Fra: Severin Bruu Ellefsen <severin.bruu.ellefsen@tonsberg.kommune.no>
Sendt: 29 April 2025 14:38
Til: Simen Lien
Emne: SV: KORO skulptur i parken ved Tønsberg Tinghus_arborist

Hei Severin, kontakter deg vedr. parken ved nye Tønsberg Tinghus og vedr. oppføring av skulptur her. Slik vi forstår det er det gjort en vurdering av deg ifht. trærne i parken for tiltak i parken. Kan du sende oss noe info på dette ? Evt. om vi helt enkelt kan henvise til din vurdering ifbm. byggemelding av skulpturen ?

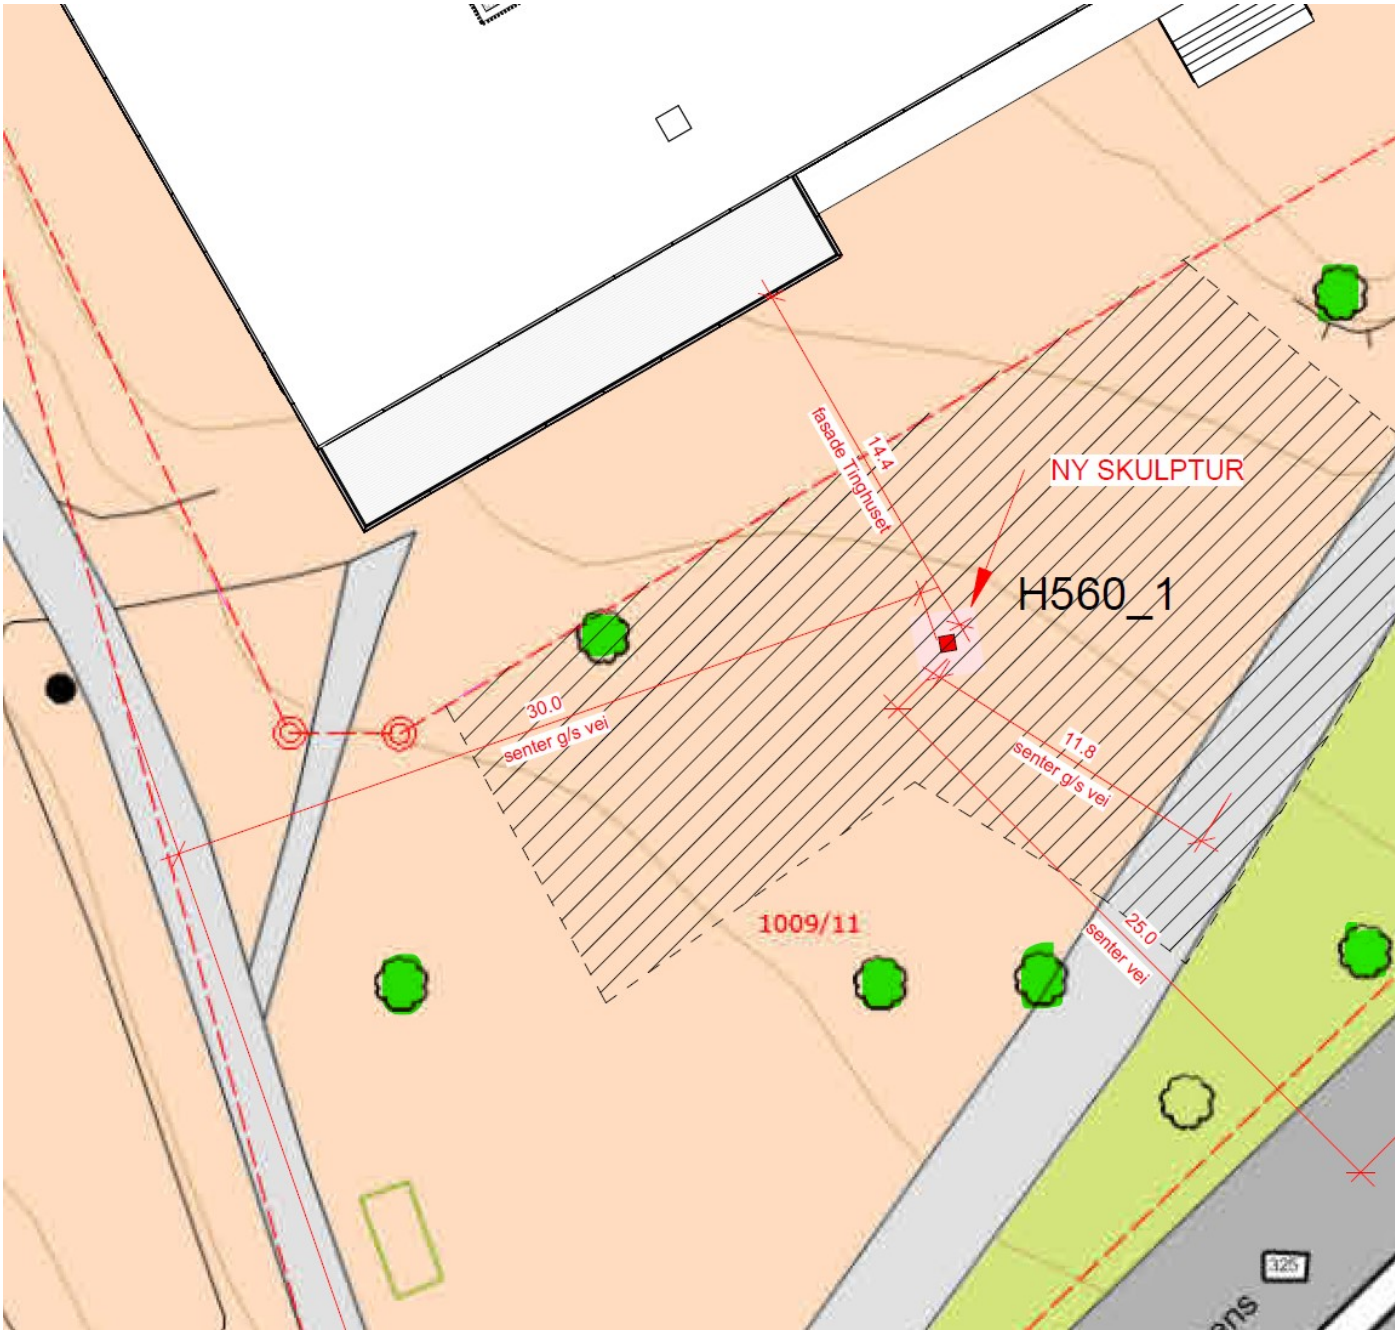
Reguleringen stiller krav om marksikringsplan for tiltak i hensynsonen, men vi lurer på om det er nødvendig hvis det allerede er gjort vurdering siden dette tiltaket er lite.

Er det mulighet for å henvise til din vurdering her eller sette deg i kontakt med graver ?

Evt. om du allerede har en konkret avstand f.eks. som vi kan forholde oss til ? Se utklipp med markert nærmeste trær (ca 15m avstand) ifht. planlagt plassering.

Dette ser ut til å være i orden for oss, sørg også for at alle andre tillatelser er i orden med tanke på gravemelding osv.
